Промени в ролките на някои обтягащи рамена за задвижването на допълнителни агрегати

Издаден на 03.2010
INA 0055

Снимка 1: Поглед отблизо на ролката в предишния вариант (отляво) и в новия вариант (отдясно)

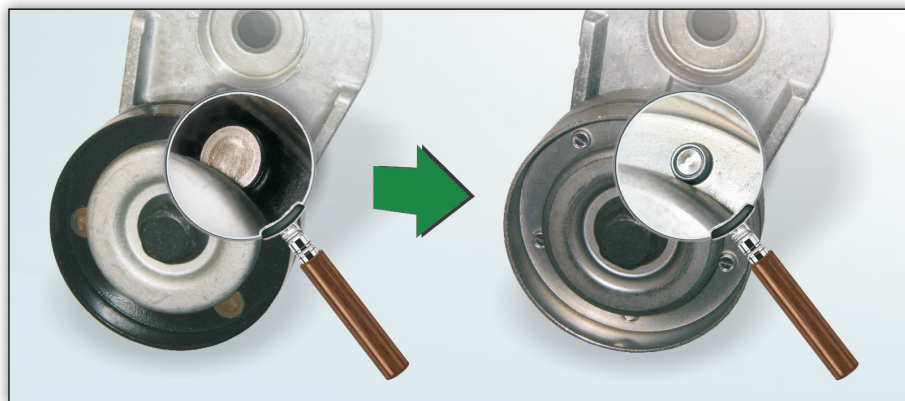
От сега нататък, Schaeffler Automotive Aftermarket ще предлага обтягащите рамена с новия вариант на ролката. Както се вижда на снимката, разликите са в покритието (предишния в черно, сега метална) и в начина на свързване на двете външни половини (преди с нитове, сега чрез TOX запресоване).

По време на преходния период ще разполагаме със смесени наличности. И двата варианта отговарят на техническите изисквания и могат да бъдат използвани без ограничения за посочените в каталога автомобили.
